SITUACIÓN DEFICIENCIAS DETERMINADAS

DEPARTAMENTO:	ZACAPA	MUNICIPIO:	ZACAPA
NOMBRE DEL ESTABLECIMIENTO:	EORM ALDEA LA PACHÍ	DIRECCIÓN DEL ESTABLECIMIENTO:	ALDEA LA PACHÍ
CÓDIGO DEL ESTABLECIMIENTO:	19-01-0062-43	FECHA:	28/07/2025

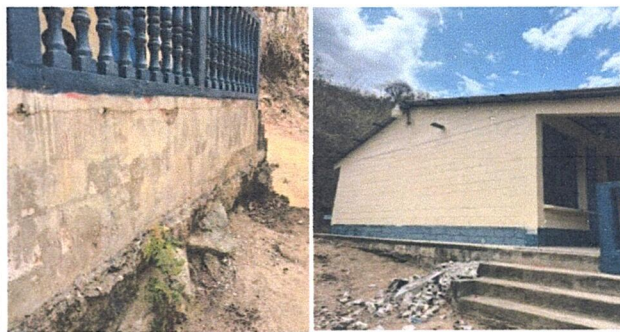
Foto 1: MANTENIMIENTO A PUERTAS DE BAÑOS (SE AMPLIARÁ LA ALTURA DE LAS PUERTAS, YA QUE LOS BAÑOS SE ENCUENTRAN EN UN LUGAR ALTO Y LOS ALUMNOS NO TIENEN LA PRIVACIDAD NECESARIA AL HACER SUS NECESIDADES /SUSTITUCIÓN DE PISO DE CEMENTO A PISO CERÁMICO EN BAÑOS. (El piso actual es torta de cemento como se ve en la fotografía).

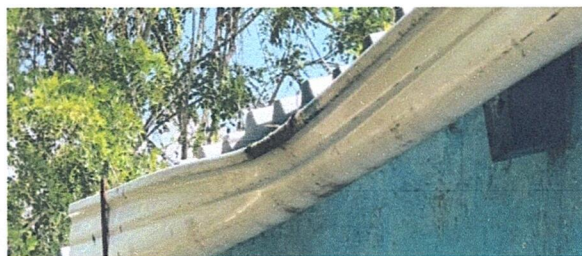
Foto 5: LAS GRADAS DE LOS BAÑOS SE ENCUENTRAN DETERIORADAS POR DENTRO DEBIDO A LAS LLUVIAS LAS CUALES HAN PROVOCADO LA PERDIDA DE SOLIDEZ EN LAS MISMAS.
